Oggetto: Nota esplicativa in merito alle osservazioni e pareri pervenuti a seguito dell'Avviso al Pubblico rif. MASE-2023-0191160 pubblicato il 10/01/2024

Progetto: ID_VIP 8637 – FANO (PU) Procedimento di Valutazione di Impatto Ambientale ai sensi dell'art.23 del D.Lgs. 152/2006 relativa al progetto di un impianto agrovoltaico su terreno agricolo (ex cava Torno), della potenza di 25,12 MWp (rettificato a 25,644 MWp), e delle relative opere di connessione alla RTN.

Foto n.1 – Documentazione fotografica dell'impianto Aset, di cui l'accesso è consentito solo al personale autorizzato da Via Papiria.

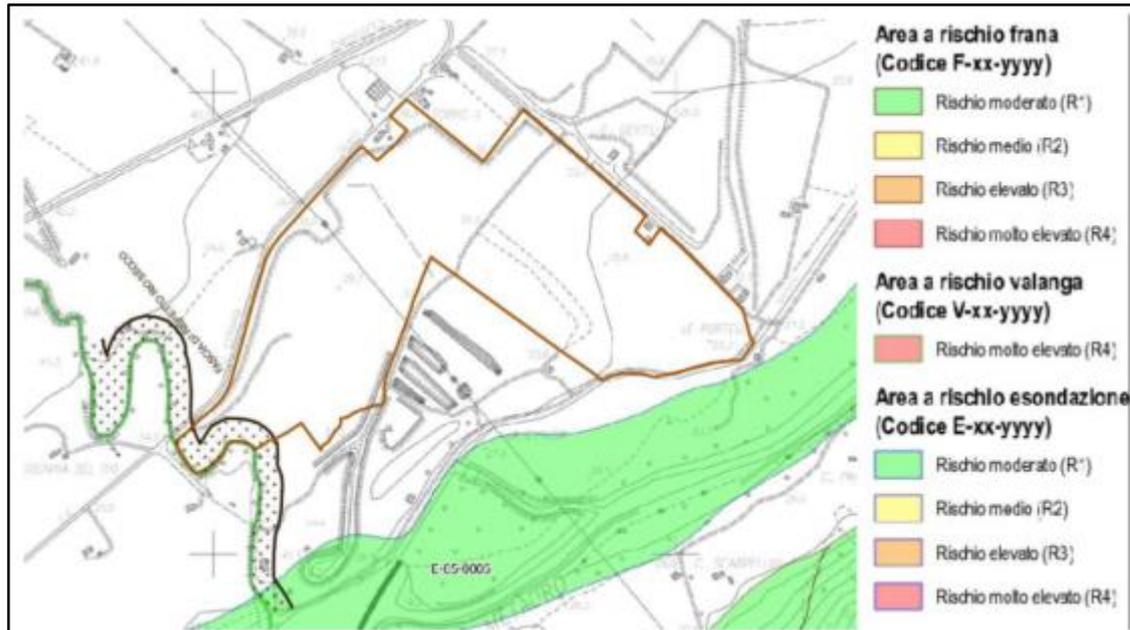
1. COMUNE DI FANO Prot.1399 del 05/01/2024 – Rif. MASE-2024-0013733 pubblicato il 25/01/2024

Si precisa che la strada di accesso agli impianti Aset (individuati al F.127 part.106) è già presente, come da testimonianza fotografica che di seguito si riporta.

Immagine 1 -piano quotato impianto 3

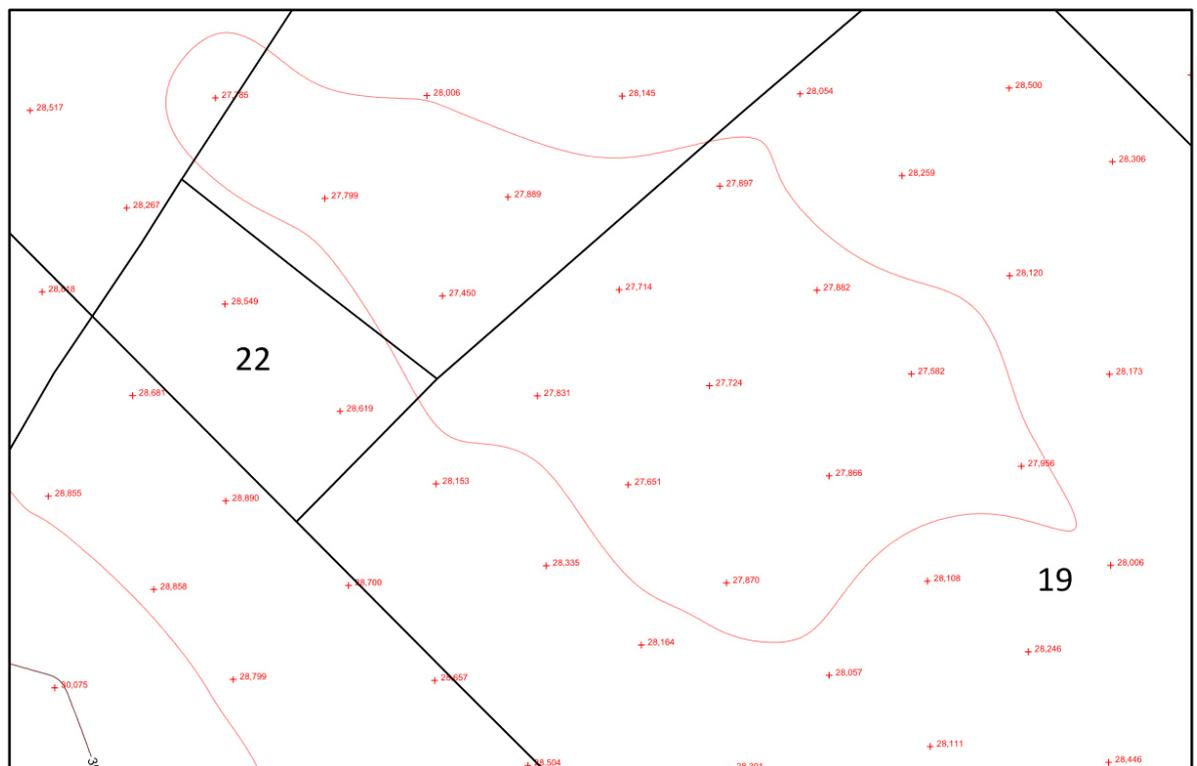
4. PROVINCIA DI PESARO E URBINO del 26/01/2024 – Rif. MASE-2024-0014979 pubblicato il 29/01/2024 (OLTRE I TERMINI)

Precisamente, come si può notare dall'allegato SIA0312.A e nelle immagini sottostanti (in cui si riportano i punti quotati del rilievo topografico), i punti più depressi dell'area di imposta dei pannelli si trovano a quote di 27 m s.l.m nell'impianto n.3, 28.5 nell'impianto n.2 e 29 m s.l.m. nell'impianto n.1, il che vorrebbe dire far confluire l'acqua in un fosso di scolo perimetrale, "che sfocia nel Rio Secco", che ha la quota di imposta tra 30-30,5 m s.l.m, quindi con dislivelli variabili tra +1,5 a +3,5 m s.l.m.

Inoltre, a Sud dell'impianto n.3 non è possibile creare fossi di scolo che sfociano nel Fiume Metauro, in quanto tra l'area di sedime dell'impianto e il corso d'acqua, si trova il Canale Albani, il quale rappresenta un ostacolo artificiale tutelato e non superabile.
